**Parere n. 233 del 28 marzo 2022**

<b>Progetto:</b>	<b>Istruttoria VIA</b> <b>Realizzazione della nuova diga foranea del porto di Genova – ambito bacino di Sampierdarena (P. 3062)</b> <b>ID_VIP 7451</b>
<b>Proponente:</b>	<b>Autorità di Sistema Portuale del Mar Ligure Occidentale</b>

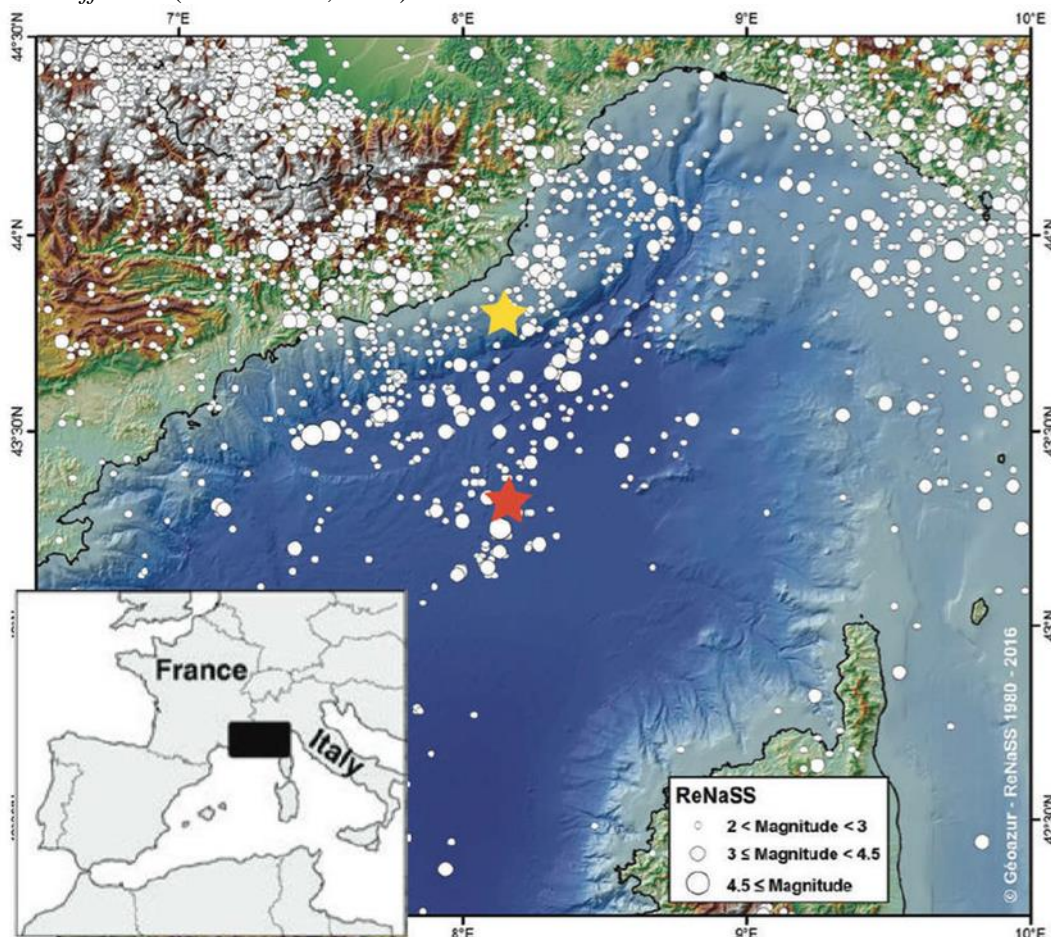
Lo *split* modale previsto (35%-40% rail; 20% *transshipment*) non risulta pertanto sufficiente a mitigare l'aumento di 1.300-1.500 mezzi pesanti/giorno causati dagli insediamenti e terminal, i piani di impresa, ATF e, in generale, dalle attività da ricondursi alla nuova diga foranea. Il progetto, per poter essere inserito nel contesto territoriale genovese - caratterizzato da forte criticità intrinseca da ricondursi nell'orografia e nella fragilità di tutto il territorio ligure - **deve essere pertanto vincolato a:**

- a) la realizzazione di un piano di compensazione per l'aumento di emissioni previste a mare e a terra;
- b) la pianificazione di un sistema integrato di infrastrutture portuali per l'accesso al nodo ferroviario della Città Metropolitana, prevedendone un potenziamento tale da poter vincolare i futuri flussi di TEU in arrivo nel Porto di Genova per il 90% su rotaia, o prevedendo un complessivo miglioramento e alleggerimento del traffico su gomma rispetto ai valori attuali, nonostante il previsto aumento di traffico merci;
- c) l'attuazione, in caso non si trovino soluzioni idonee o sufficienti, di una redistribuzione dei traffici marittimi in arrivo smistandoli sul sistema portuale ligure o tirrenico per mantenere sostenibili gli impatti del trasporto sul territorio metropolitano.

A tale scopo perché l'opera possa essere realizzata, dovrà essere definito un **piano integrato di adeguamento del sistema ferroviario e intermodale**, a supporto del nuovo sistema portuale, dotato di una logistica integrata nelle linee di trasporto merci che consenta il raggiungimento degli obiettivi sopra elencati.
